**MINISTERIO DE AMBIENTE
DIRECCIÓN REGIONAL DE COCLÉ
EVALUACIÓN DE IMPACTO AMBIENTAL**

INFORME TÉCNICO DE INSPECCIÓN

DRCC-IIO-0135-2019

Proyecto:	CAMPO SANTO MIRAFLORES
Promotor:	RAMIMAR S.A.
Categoría:	I
Consultores ambientales:	DIOMEDES VARGAS (IAR-050-98) Y JORGE CARRERA (IRC-006-03)
Localización del proyecto:	LLANO MARÍN, CORREGIMIENTO DE EL COCO, DISTRITO DE PENONOMÉ, PROVINCIA DE COCLÉ
Fecha de inspección:	30 DE ABRIL DE 2019
Fecha de informe:	30 DE ABRIL DE 2019
Participantes:	<ul style="list-style-type: none">• Diomedes Vargas – Consultor• Yessica Morán - Evaluación de Imp. Ambiental- MiAMBIENTE, Dirección Regional de Coclé• Kiriam González - Evaluación de Imp. Ambiental- MiAMBIENTE, Dirección Regional de Coclé.

Fig. 2

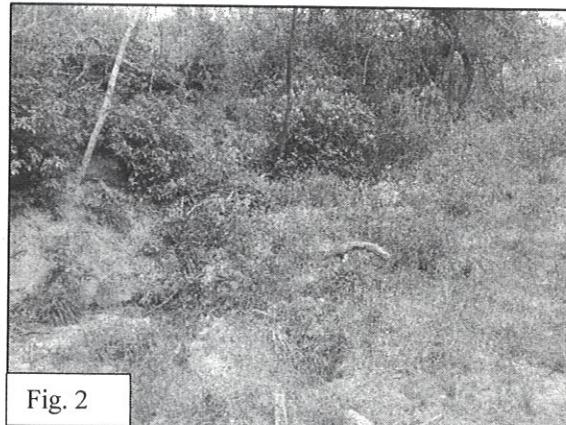
Fig. 2. Se observa un posible drenaje natural en una de las áreas del polígono del proyecto
